Wojewódzki Szpital Zespolony w Kielcach
25-736 Kielce, ul. Grunwaldzka 45
tel.: 41/36-71-301, fax: 41/34-50-623
NIP: 959-12-91-292, Regon: 000289785
e-mail: szpital@wszkielce.pl
www.wszkielce.pl

Znak sprawy: EZ/137/2026/MW

Dotyczy: postępowania o udzielenie zamówienia publicznego prowadzonego w trybie przetargu nieograniczonego na podstawie art. 132 ustawy z dnia 11 września 2019 r. Prawo zamówień publicznych (Dz.U. z 2026, poz. 793tj.) na *Zakup i sukcesywną dostawę leczniczych i technicznych środków koniecznych do wykonywania zabiegów diagnostycznych i leczniczych koronarografii i koronaroplastyki w Zespole Pracowni Radiologii Zabiegowej, Hemodynamiki i Elektrokardiologii Świętokrzyskiego Centrum Kardiologii WSZ w Kielcach*

ODPOWIEDZI NA PYTANIA+MODYFIKACJA SWZ+ZMIANA TERMINÓW

Pytanie nr 50 dot. pakietu nr 11 poz. 1

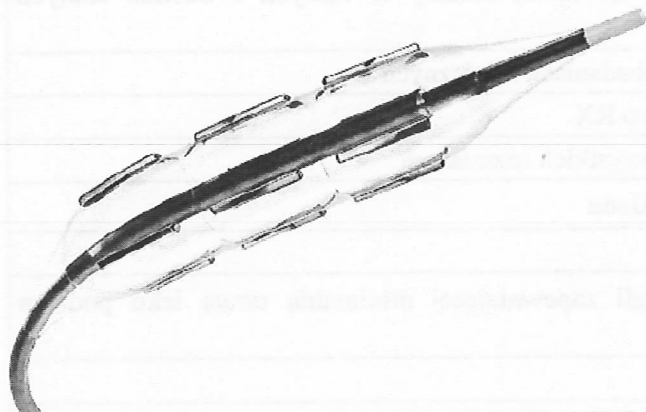
LICZBA OSTRZY BALONU

Średnica balonu (mm)	Długość balonu			
	5 mm	10 mm	15 mm	20 mm
2,00–3,25 mm	3	6	9	12
3,50–4,00 mm	4	8	12	16

- modele z 3 & 4 rzędami ostrzy

- wysoka wytrzymałość balonu i ostrzy
- konstrukcja ostrza wykorzystuje strukturę podwójnego ostrza (split blade) zapewniając lepszą elastyczność w zakrętach oraz płynniejsze przechodzenie przez kręte naczynia i dotarcie do miejsca docelowego,
- skuteczne cięcie kierunkowe zmian miażdżycowych,
